**Avis délibéré de la mission régionale d'autorité
environnementale sur le projet de parc résidentiel de loisirs du
Puy de Lemptégy à Saint-Ours-les-Roches (63)**

Avis n° 2022-ARA-AP-1345

Avis délibéré le 24 mai 2022

Figure 5: Présentation de l'OAP "UTN de Lemptégny". source dossier

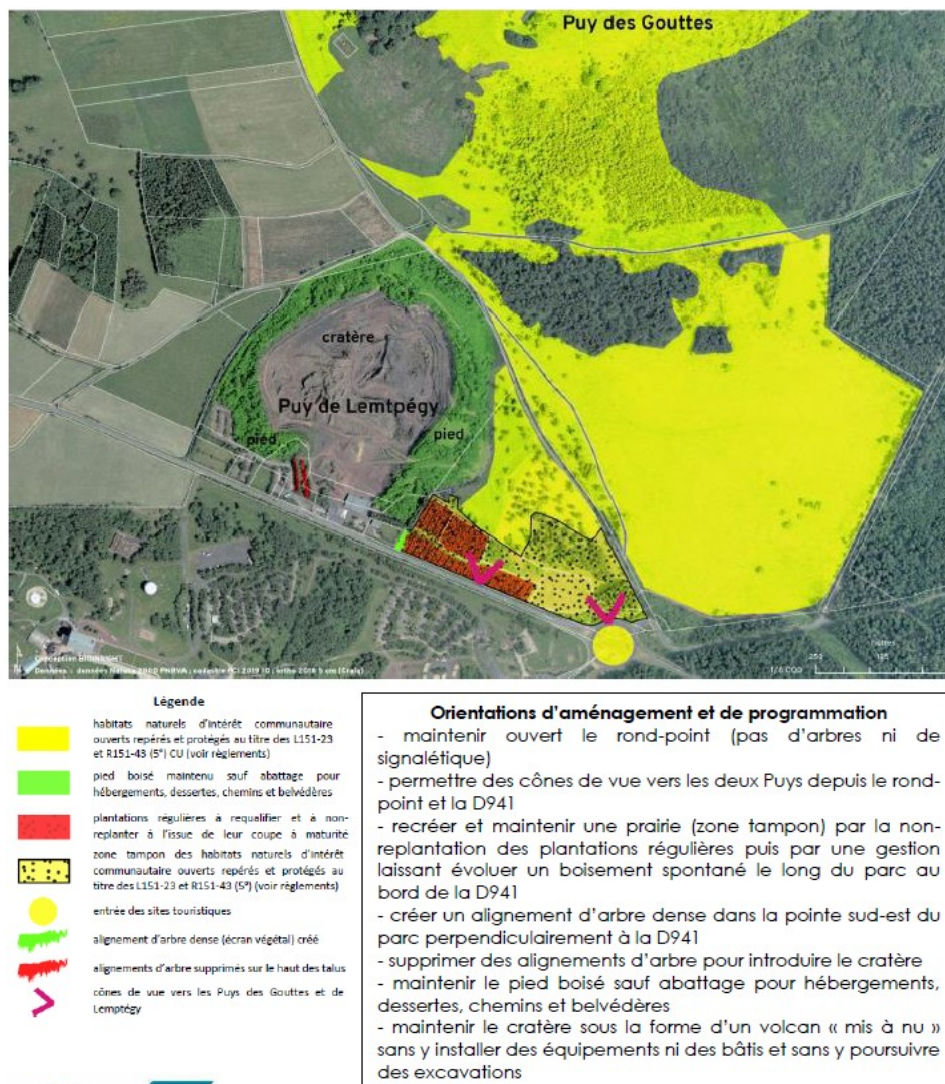
S'agissant des incidences paysagères, l'OAP de « l'UTN du Volcan de Lemptégy », intégrée au PLU de Saint-Ours-les Roches, apporte des éléments sur l'intégration paysagère de l'ensemble du parc et plus globalement du Puy de Lemptégy. Le dossier s'appuie sur les orientations du PLU qui dans son PADD vise à préserver les grands paysages et les grandes perspectives paysagères des grands sites touristiques que sont notamment Vulcania et le volcan de Lemptégy. L'OAP aspire principalement à permettre les vues sur les puys à partir du rond-point (situé au sud est du parc), à maintenir une zone tampon dans cette partie sud-est du parc, à préserver les habitats communautaires, à requalifier les plantations d'arbres et à maintenir le pied boisé de part et d'autre du Puy de Lemptégy en permettant ponctuellement l'abattage²⁷.

L'OAP conforte également l'insertion des hébergements dans la pente naturelle²⁸ du site et au sein de la couverture paysagère existante. Elle préconise également la non visibilité des hébergements depuis la route départementale RD 941 et le non dépassement de la tête de cratère.

Un schéma d'aménagement paysager est proposé. Mais ce dernier est peu lisible et doit être étayé. Plusieurs mesures sont présentées dans le dossier afin de favoriser l'insertion paysagère du projet. C'est notamment le cas de l'alternance de plantation de bosquets, de clairières herbeuses et le renforcement des boisements existants sur la partie nord du projet.

Figure 6: Situation géographique des deux parcs de loisirs. Source dossier.

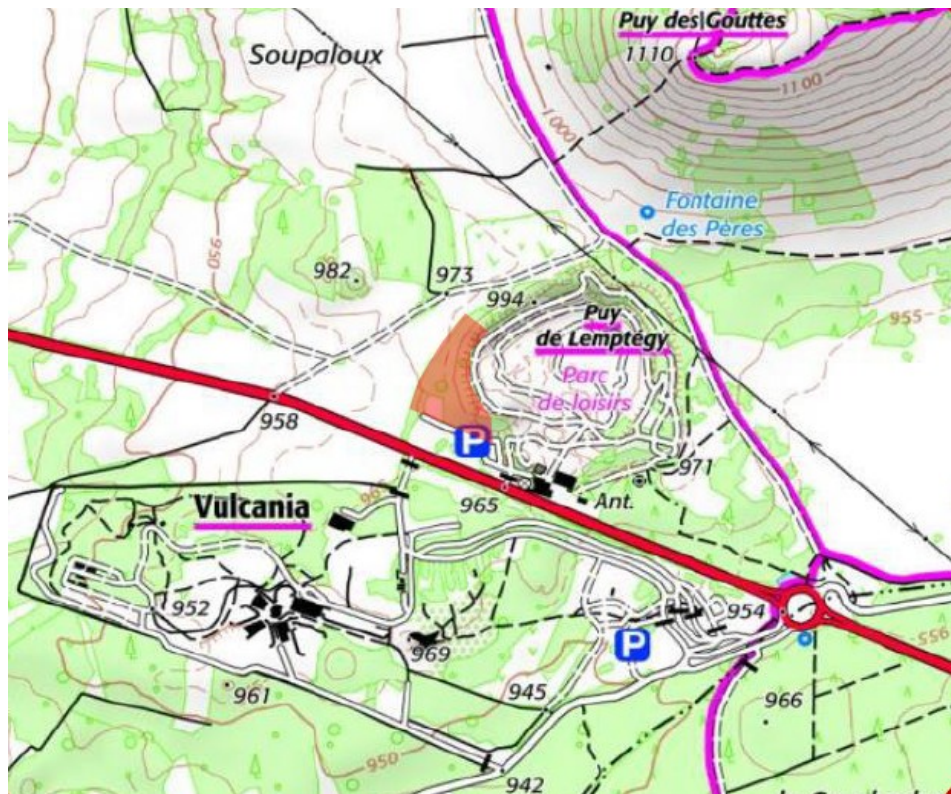
Globalement les conclusions sur le niveau des effets cumulés des deux parcs sont avancées sans argument étayé. C'est notamment le cas pour la qualité de l'air, le patrimoine, le paysage, le milieu naturel³⁶, le risque de feu de forêt...

Outre le projet de développement du parc de Vulcania³⁷ et de son activité du « planétarium » (objet d'un avis de l'Autorité environnementale en 2020), le dossier ne tient pas compte de plusieurs autres projets pouvant générer des incidences cumulées sur l'environnement. Par exemple, un défrichement de 1,17 ha de résineux³⁸ a été opéré en 2018 sur l'emprise même du parc de loisirs de Lemptégy au sud est du parc le long de la route départementale RD 941.

L'Autorité environnementale recommande de prendre en considération l'ensemble des projets susceptibles d'incidences directes ou bien indirectes afin d'en apprécier les effets cumulés sur l'environnement, et de prendre les mesures adaptées afin d'éviter, ou de réduire, voire de compenser ces incidences sur l'environnement.
